PREGAO 83/2023 - INST. FED. DE EDUC. CIENC. E TEC CATARINENSE - SC -**ESCLARECIMENTO ITEM 01**

Seque esclarecimento tempestivo referente ao item 1 (baterias) do pregão eletrônico em questão.

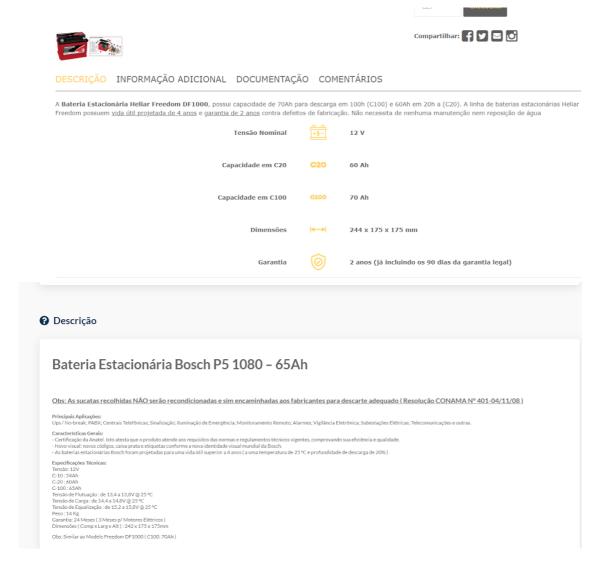
Após análise do referido edital, verificamos que as especificações técnicas, bem como as marcas de referência para este item de n° 01, são características pertinentes às BATERIAS ESTACIONÁRIAS, porém as dimensões (C x L x A) solicitadas: medidas aproximadas de 246 mm de comprimento x 175mm de largura x 190mm de altura são de baterias automotivas.

Por mais que o termo de referência permita tolerância máxima de 4 mm para mais ou para menos nas medidas referenciadas, nenhuma marca atenderá o solicitado no edital neste momento por conter vícios insanáveis, e o item poderá deserdar/fracassar.

ITEM 01 – dimensões máximas de 282 mm de comprimento x 176mm de largura x 176mm de altura.

Bom dia, de fato houve um equívoco na transcrição das dimensões. A altura das baterias devem ser de 175mm, ao invés de 190mm. O comprimento das baterias, em função da estrutura de armazenamento do banco de baterias, entretanto, não pode ser alterado.

Desta forma, a descrição do item deve ser alterada, a fim de evitar a inexequibilidade do objeto. A descrição do item, então, passa a figurar com a seguinte informação:

Caso o fornecedor questione porque somente a altura do item foi alterada, alegando que com esta alteração poderiase estar direcionando um produto, com base nos prints acima, existem pelo menos 2 produtos que atendem a descrição atualizada.
